PROJET DE PARC ÉOLIEN DE SAINT-CYPRIEN

# Étude d'impact sur l'environnement

## Volume 5 – Deuxième Rapport complémentaire

**Numéro du document** : 800152-CAMO-R-05

**P** COUPE TYPIQUE  
Traverse sous Ponceau  
avec plaque d'acier  
Echelle: 1:20

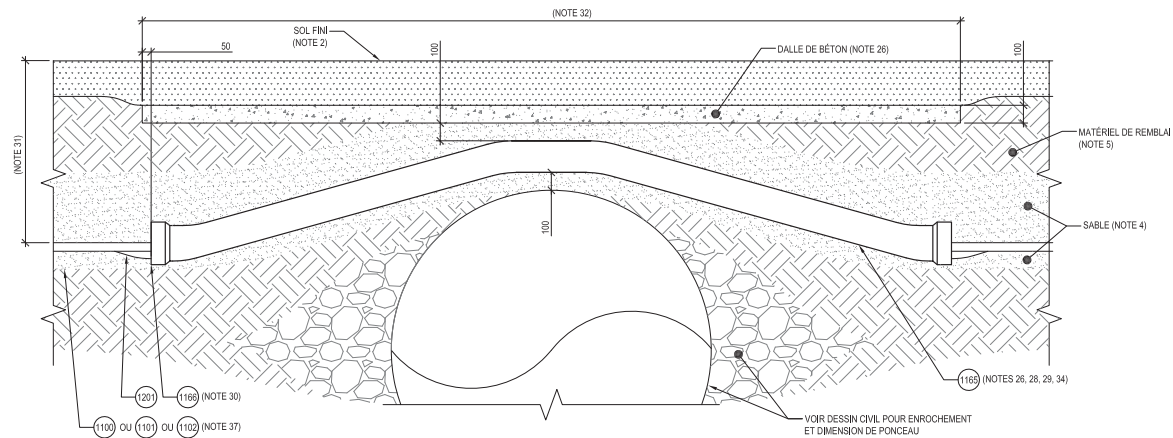
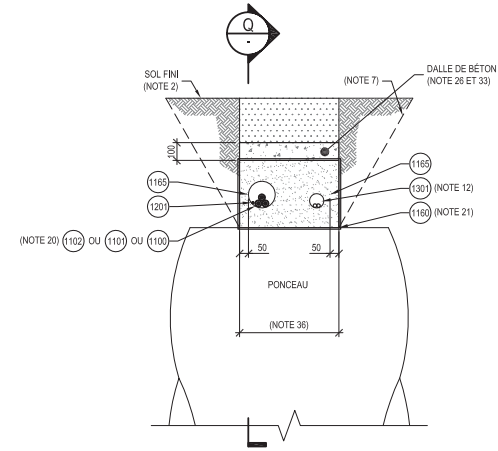
QC-17 En lien avec la page 10 du rapport complémentaire et les réponses aux QC-20 et QC-61, l'initiateur confirme qu'il y aurait dorénavant trois traverses de cours d'eau pour les chemins et quatre traverses de cours d'eau pour le réseau collecteur. Toutes les traverses du réseau collecteur se feraient en bordure des chemins au-dessus des cours d'eau via les ponceaux grâce à un système de protection mécanique. Dans le cas où cette méthode ne pouvait s'appliquer, l'utilisation de forages directionnels serait envisagée. Nous ne saisissons pas bien la technique de traversée et ce que signifie « via les ponceaux » dans le soulignement ici haut. Le ministère de l'Agriculture, des Pêcheries et de l'Alimentation (MAPAQ) rappelle qu'il est important de procéder à l'enfouissement du réseau collecteur sous le lit du cours d'eau, à une profondeur suffisante, et que l'initiateur devrait opter pour des traversées par forage directionnel, si le fond du cours d'eau le permet, afin d'assurer le bon fonctionnement des activités agricoles présentes et futures et la sécurité des producteurs agricoles. De plus, l'initiateur devrait localiser les traversées afin de ne pas entraver de futurs travaux d'entretien ou de nettoyage de ces cours d'eau.

Le choix de la méthode de traverse de cours d'eau n'est pas arrêté et la décision finale sera prise en accord avec l'entrepreneur principal en tenant compte de la spécificité des cours d'eau, des types de ponceaux, de l'épaisseur de recouvrement entre la bande de roulement et le ponceau, de la période de l'année à laquelle sera effectuée la mise en place des câbles électriques et d'autres facteurs qui seront analysés plus en détail lors de la préparation des plans finaux d'ingénieries. La possibilité de traverse sous le cours d'eau n'est pas exclue et pourrait être utilisée particulièrement si le câblage est mis en place au moment de remplacer les ponceaux si cela s'avère nécessaire. (Voir coupe typique P à l'annexe D du volume 5).
